品番	HH03007S	品名	化粧キャップセット	1 / 3
----	----------	----	-----------	-------

衛生陶器補修品互換性情報 No. E0004

件名 大便器化粧キャップユニットの互換性

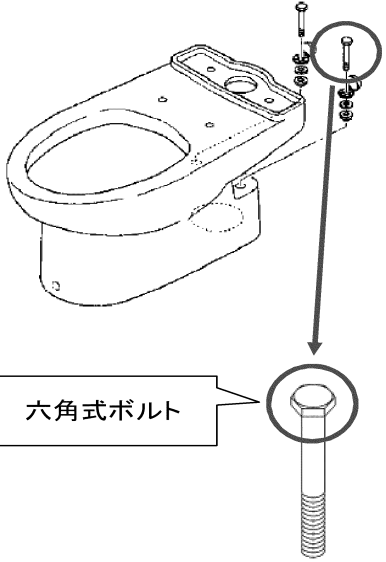
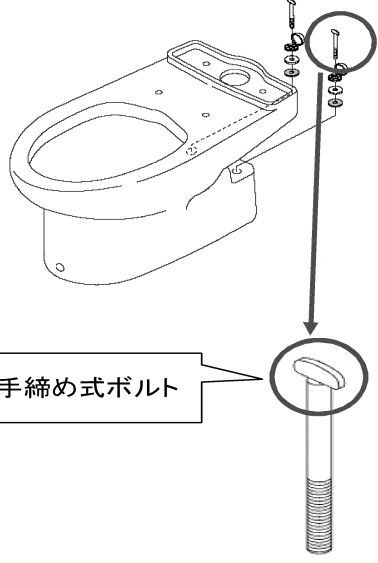
■旧型品番
 化粧キャップ:HH03007
 HH03008
 HH03014

六角式ボルト

■新型品番
 化粧キャップ:HH03007S
 HH03008S
 HH03014S

手締め式ボルト

《ポイント》
 旧型品はボルトの頭が、六角ねじ式、新型品は手締め式になっています。
 六角ねじですとスパナで締め込み過ぎ、排水ソケットを割ってしまう恐れがあるため、それを防止する意味で改善されました。
 化粧キャップや化粧パネルが付きまますので、外観上は何も変わりなく互換性もあります。
